COMMENTAIRES DU PROMOTEUR
SUR LE DOCUMENT DM 77.1

PRÉSENTATION DU MÉMOIRE À LA SÉANCE
DU 3 OCTOBRE 2006 EN SOIRÉE
(18 diapositives)

Le présent document vise à compléter nos commentaires sur le document de M. Jean-François Bruneau (DM 77) puisque les informations contenues au document DM 77.1 (présentation Power point) ne sont pas toujours les mêmes qu'au document papier DM 77.

Figure 9.3-11

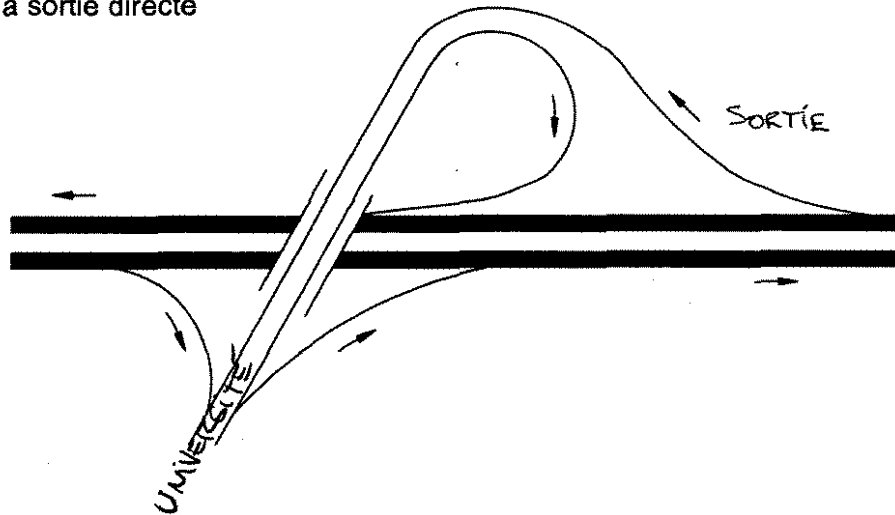
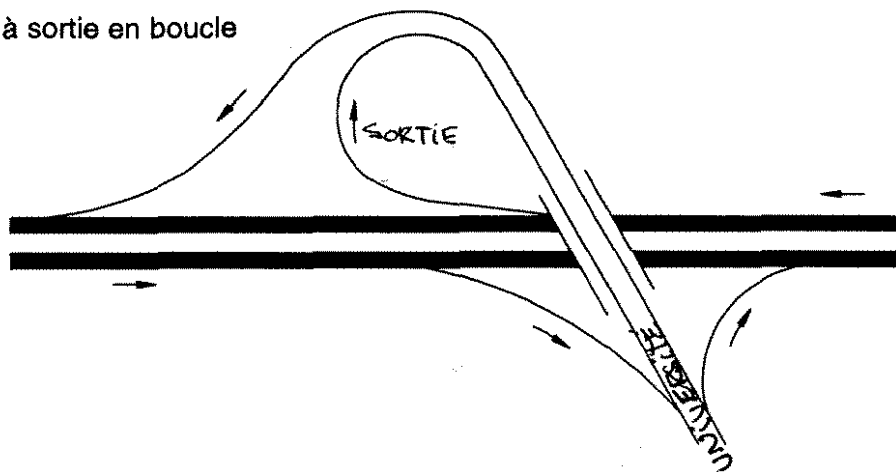
L'auteur du mémoire recommande un échangeur de séparation entre le boulevard de l'Université et la route 216 (chemin Ste-Catherine).

L'échangeur de séparation ne pourrait être autre que de type « trompette » selon la figure 9-3-11 du Tome I — Conception routière des Normes et Ouvrages routiers. L'espace occupé par ce type d'échangeur est important. Il faut noter également sa proximité avec l'échangeur du boulevard de l'Université.
